Modulo per la presentazione delle osservazioni per i piani/programmi/progetti sottoposti a procedimenti di valutazione ambientale di competenza statale

ID: Codice procedura (ID_VIP/ID_MATTM): 12691

“Progetto di un impianto eolico denominato “Pitigliano” ubicato nei comuni di Pitigliano (GR) e Sorano (GR) costituito da 20 (venti) aerogeneratori di potenza nominale 7,0 MW per un totale di 140,0 MW con relative opere connesse ed infrastrutture indispensabili”

Immagine 1. Vincoli ex art. 136 del CBC dal PIT della Regione Toscana e zona approssimativa dove è progettato l'impianto industriale.

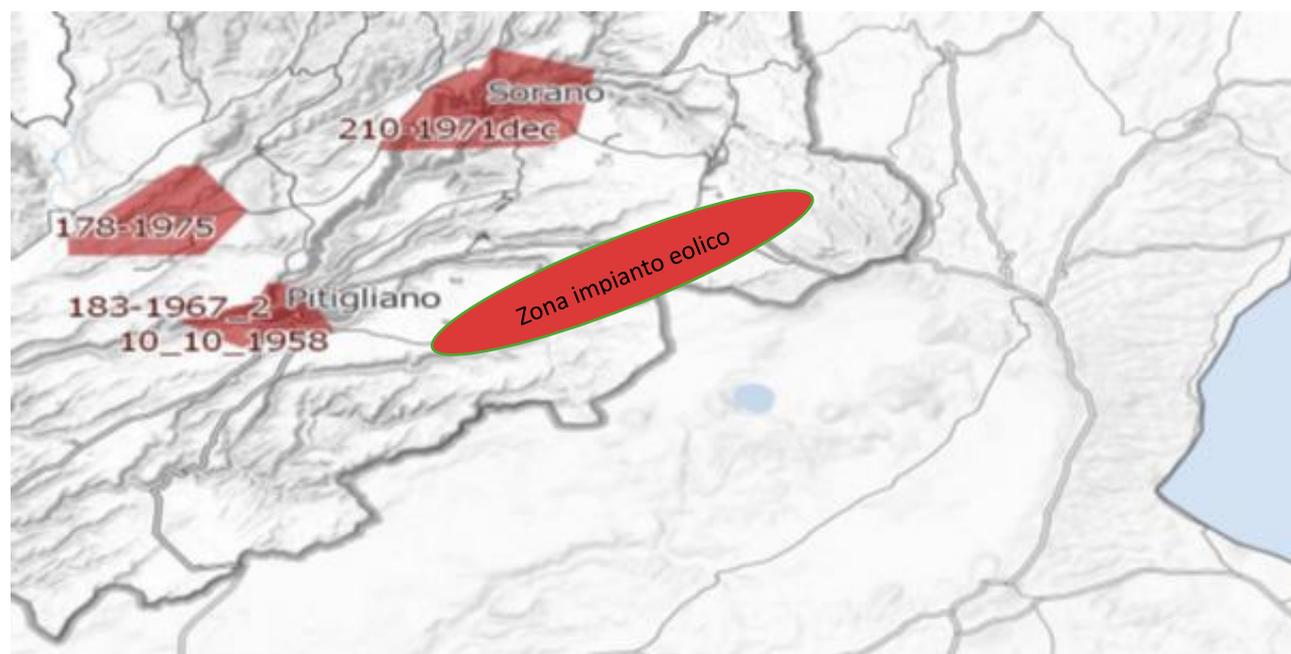
Inoltre, come sostiene la Proponente parte dell'impianto si verrebbe a trovare a 3,5 km dal centro abitato di Sorano. Infatti, tre degli aerogeneratori WTG 08, 09, 10 sono addirittura all'interno delle fasce di rispetto dei 3 km del suo vincolo paesaggistico di notevole interesse pubblico ex art 136 del CBC. Si evidenzia che così si crea

un'ulteriore incompatibilità con la tutela del Paesaggio.

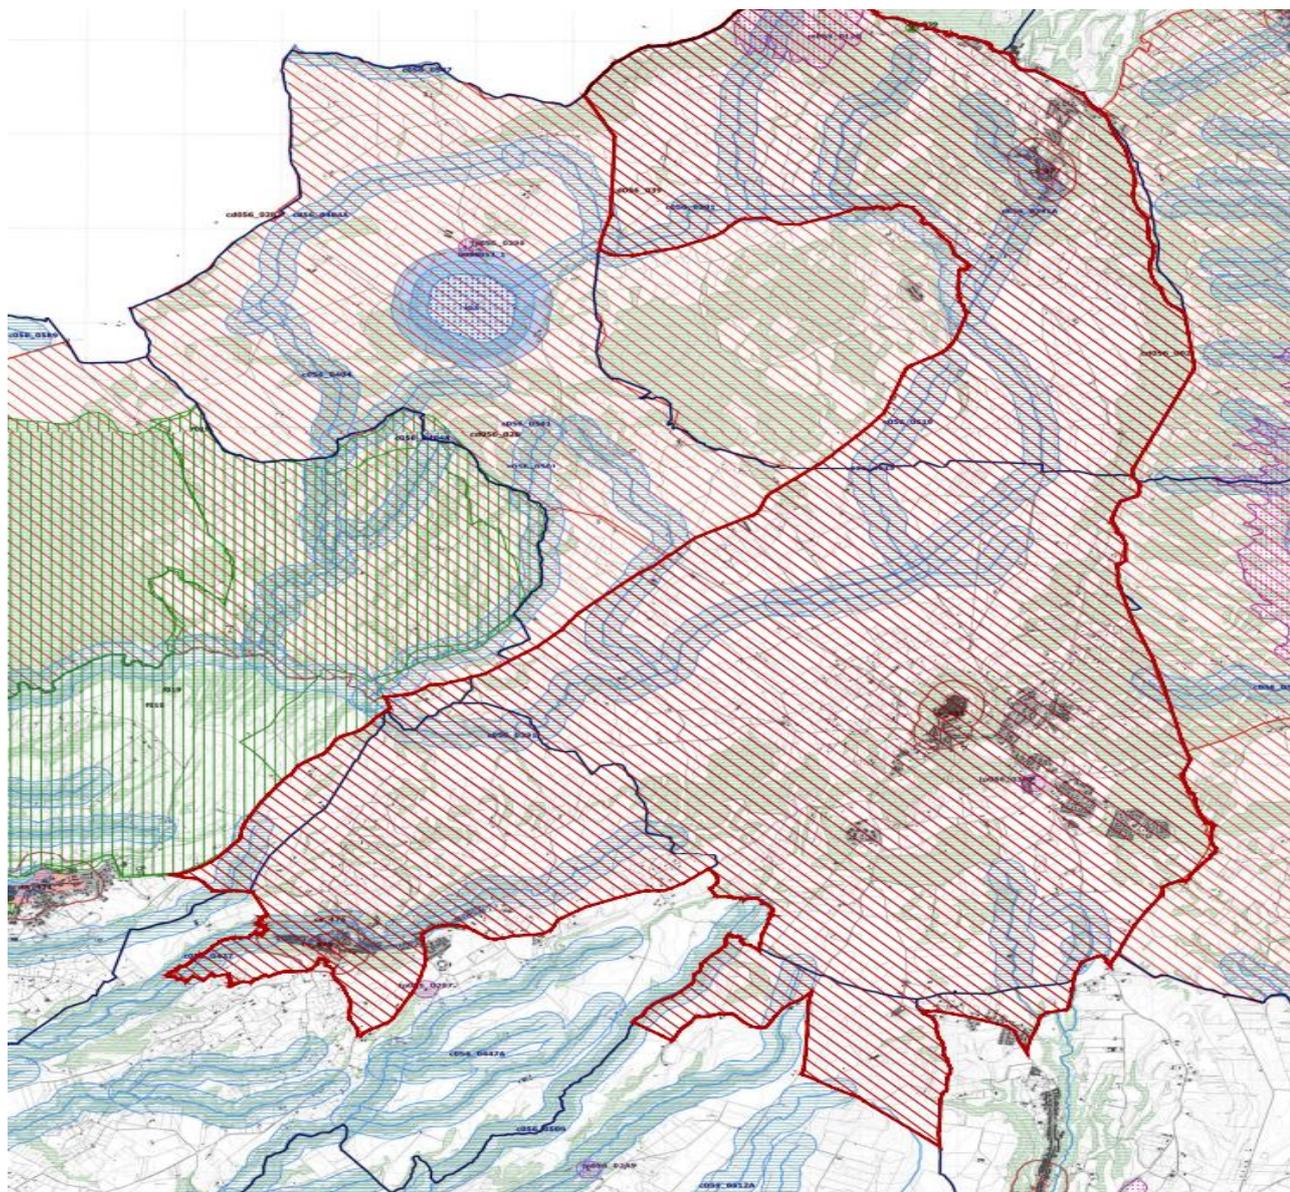
Come è illustrato nell'immagine si ribadisce che l'impianto industriale "Pitigliano" ricade completamente all'interno delle fasce di rispetto dei due vincoli di notevole

interesse pubblico e lambisce quelle di un terzo vincolo e quindi come affermato dal Consiglio di Stato nelle sentenze citate, l'impianto è insediato in area non idonea ai sensi dell'art. 20 comma 8 lettera c quater del D.Lgs. n. 199/2021 e ss.mm.ii al contrario di quanto sostiene la proponente.

Immagine 3. Cumulo di una parte di impianti eolici, fotovoltaici e geotermici industriali in progettazione ed esistenti intorno all’eolico industriale “Pitigliano”.

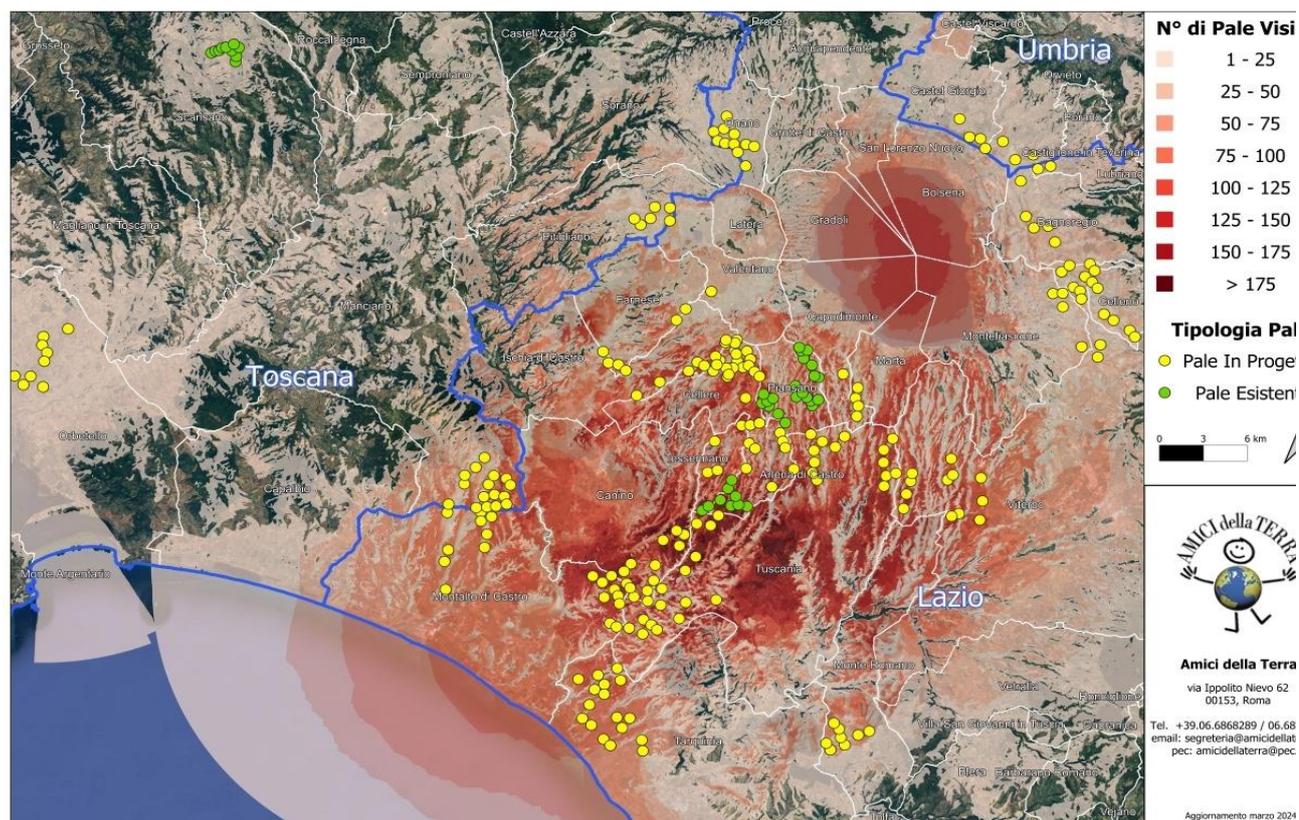
Beni Culturali “*Ambito paesaggistico, geologico e geomorfologico dell’orlo della caldera di Latera ...*” Non vengono nemmeno citati gli impianti eolici in progetto al MASE, il “Rempillo” (6 aerogeneratori) e un altro in verifica amministrativa di 14 aerogeneratori e 72, 6 MW. Ad oggi nei territori di Pitigliano, Sorano e in quello limitrofo potenzialmente potrebbero essere insediati 40 aerogeneratori alti 200 metri e larghi 170. Ma la proponente non cita neanche altri impianti che creerebbero il cumulo e quindi maggiore impatto. Infatti, sul territorio della “Città del Tufo” (Sorano e Pitigliano) impatterebbero anche l’impianto eolico “Montarzo” di Onano con 13 aerogeneratori con le dimensioni ricordate, l’altro eolico industriale nel territorio di Valentano con sette aerogeneratori (stesse dimensioni), gli impianti di Farnese con un minieolico di 3 Torri alte 60 metri già installate in località Poggio del Crognolo e l’impianto eolico industriale “Vallerosa” (7 aerogeneratori alti 200 metri e larghi 158 metri) in procedura VIA presso la Regione Lazio. Inoltre, altri impianti del minieolico già presenti a Valentano, Cellere e Piansano e due progetti eolici industriali con le stesse dimensioni (200 m x 170 m) nel Comune di Ischia di Castro. La valutazione del cumulo non prende neanche in considerazione gli impianti industriali di fotovoltaico e agrivoltaico in progetto a Farnese, Valentano, Ischia di Castro, Cellere. L’impianto geotermico in procedura Via al MASE, progettato nella Caldera di Latera. Quindi è stata effettuata una valutazione del potenziale impatto cumulativo non veritiera a dispetto di quanto affermato dalla proponente che sostiene di aver preso in considerazione uno spazio di 10 km intorno al suo impianto per gli impatti che si creerebbero.

OSSERVAZIONE N.12

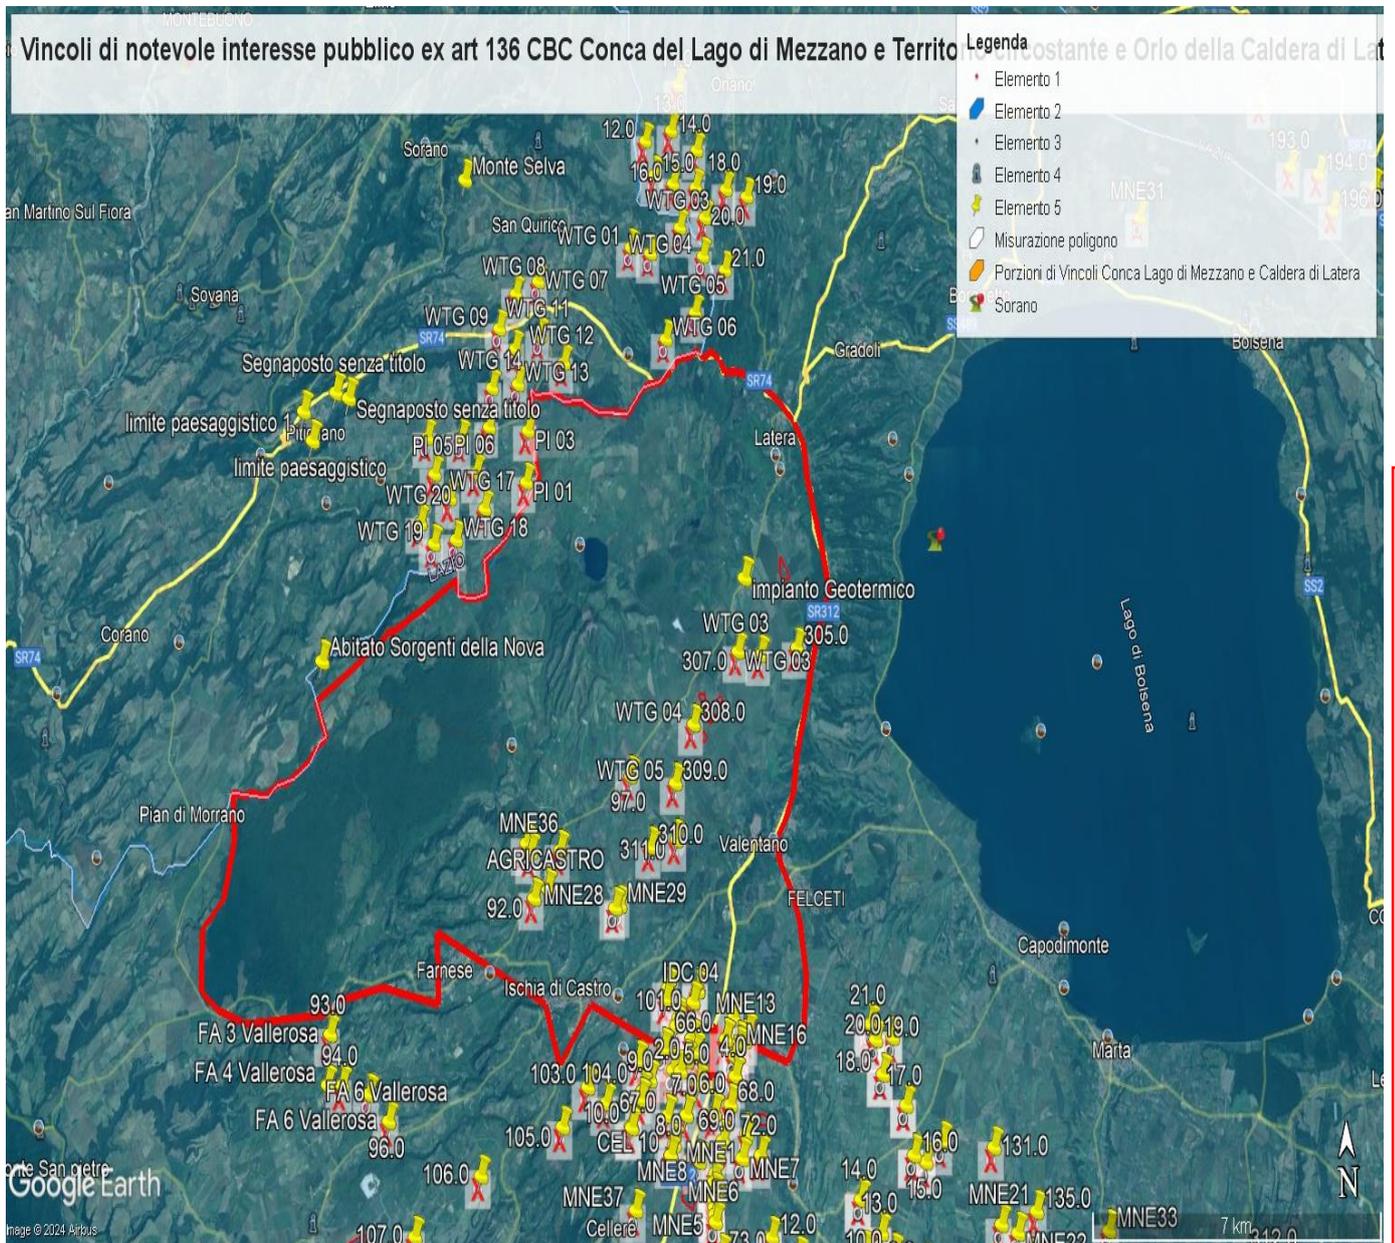
- 1) Lo studio presentato dal proponente nel "Report anemologico" si è basato su dati di parametri meteorologici estratti da un modello di rilevamento virtuale Virtual Met Mast (Vortex ERA - 5 series). Lo studio non riporta che tale modello sia stato validato con misure in sito. Una validazione del modello con misure rilevate sul posto per almeno un anno/ un anno e mezzo dovrebbe essere necessaria per garantire l'accuratezza della produzione energetica stimata.

- 2) Lo studio presentato nel "Report anemologico" riporta valori incoerenti di produzione energetica lorda e netta.
 - a. Nel paragrafo 5.2, Energy calculation, si stabilisce che usando il software Open Wind e il Wake Model Deep Array Eddy Viscosity, la produzione lorda dell'impianto risulta essere di 146,97GWh/anno, la produzione netta 143,59GWh/anno.

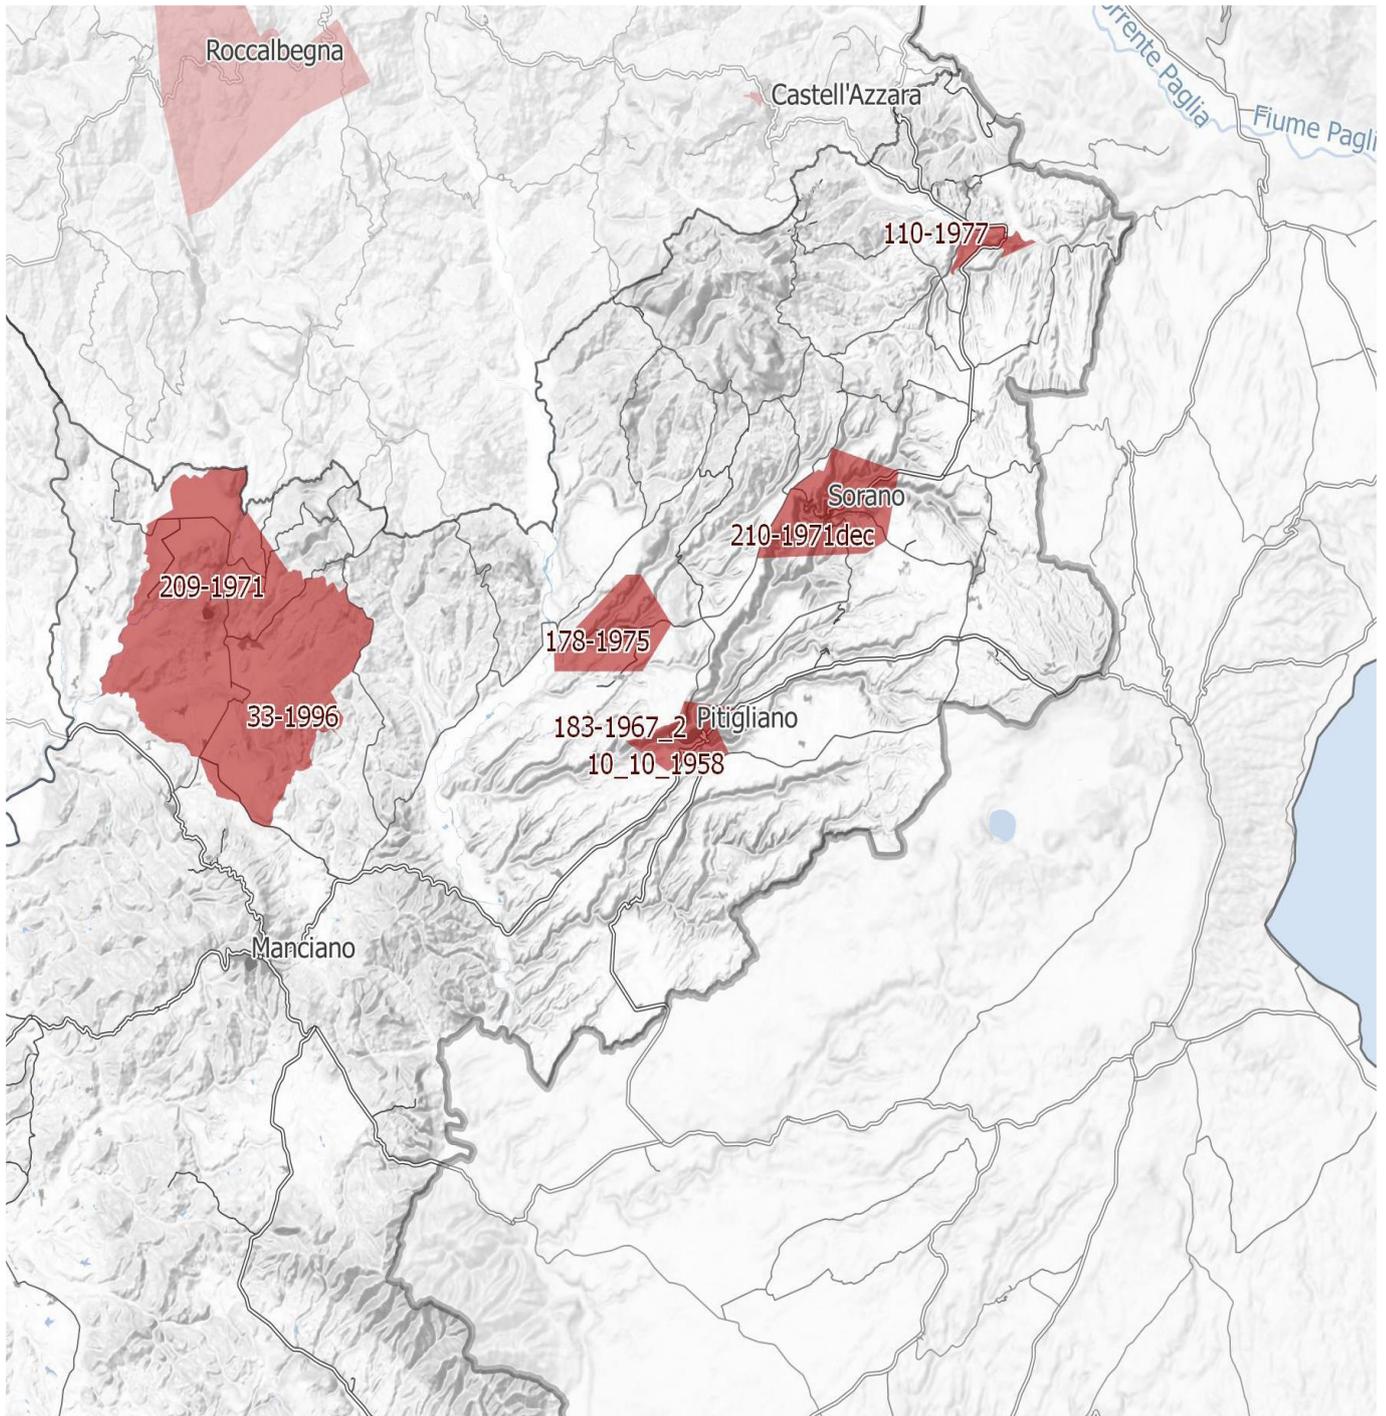
IMMAGINE n. 4 Si evidenzia che i tre aerogeneratori WTG 07, WTG 08 e WTG 09 impattano con il vincolo paesaggistico di notevole interesse pubblico del Centro Storico di Sorano. Il WTG 07 si troverebbe a 2828 m, WTG 08 2504 e WTG 09 2990. Il cavidotto dell'impianto invece impatta in buona parte del Vincolo paesaggistico ex art. 136 del CBC del Centro Storico di Pitigliano.

IMMAGINE n. 7 Mappa della intervisibilità degli impianti eolici elaborata dall'Associazione nazionale Amici della Terra. La mappa non è aggiornata comunque rende molo bene dell'enorme impatto visivo creato dal cumulo degli impianti.

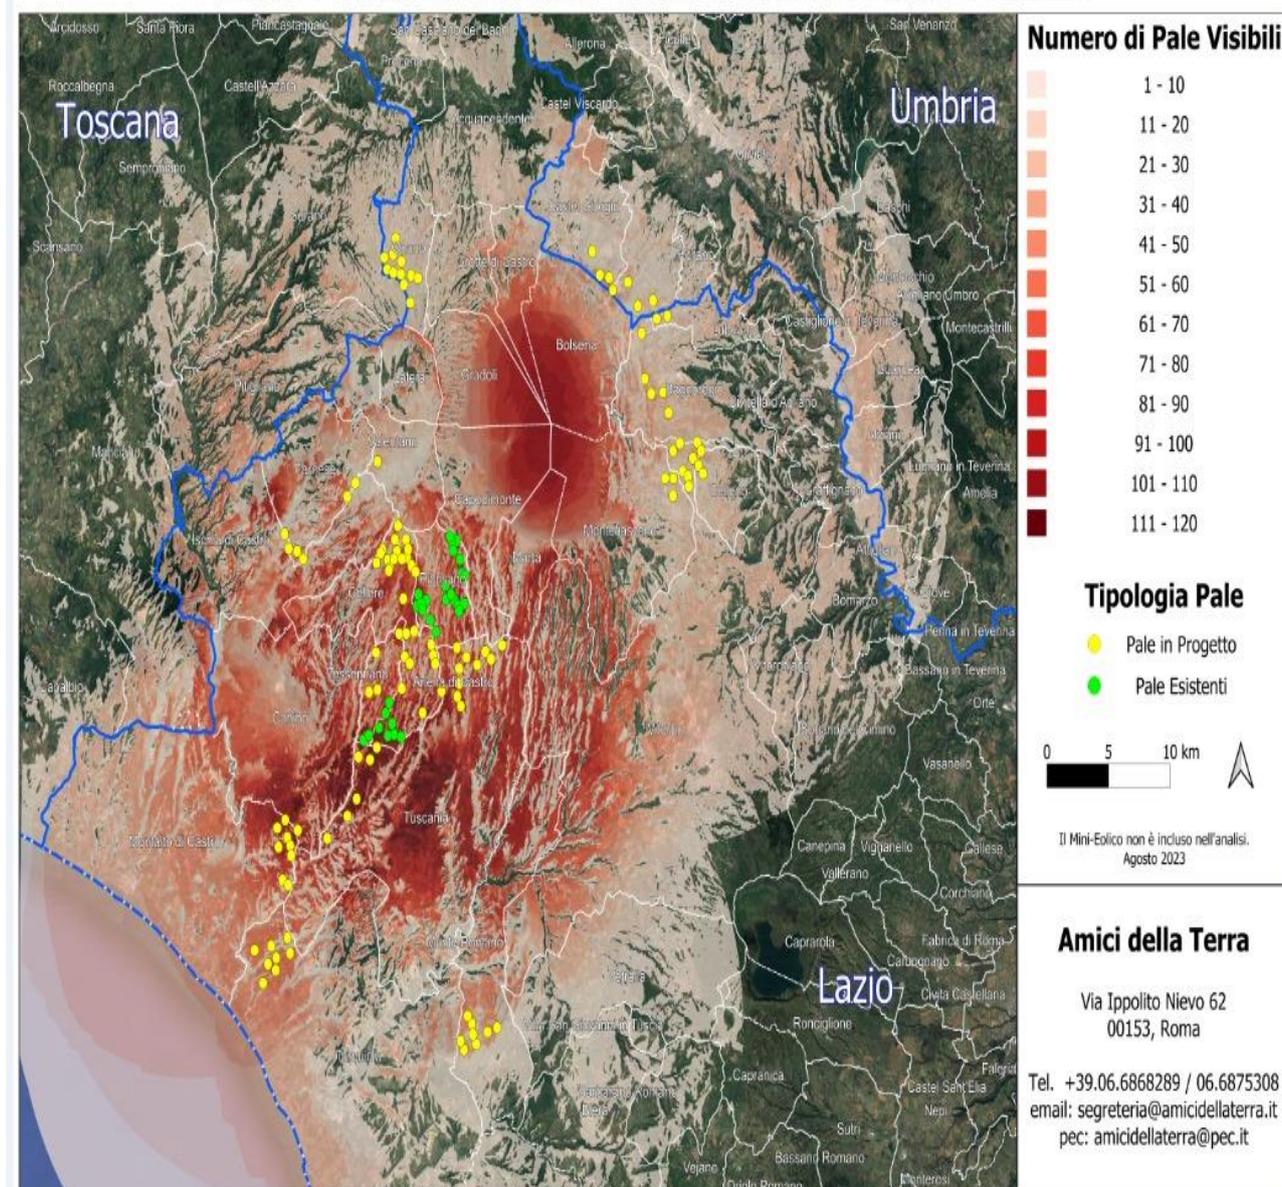
Se agli impianti eolici rappresentati qui sopra che non comprendono sia l'impianto eolico Pitigliano e le altre 14 pale del progetto eolico in verifica amministrativa sempre nel territorio di Pitigliano si aggiungono i migliaia di ettari (7000 fin'ora) di territorio occupato dagli impianti fotovoltaici e agrivoltaici e dalle altre tipologie appare chiaro il numero spropositato degli impianti FER nella bassa toscana e nella Tuscia.
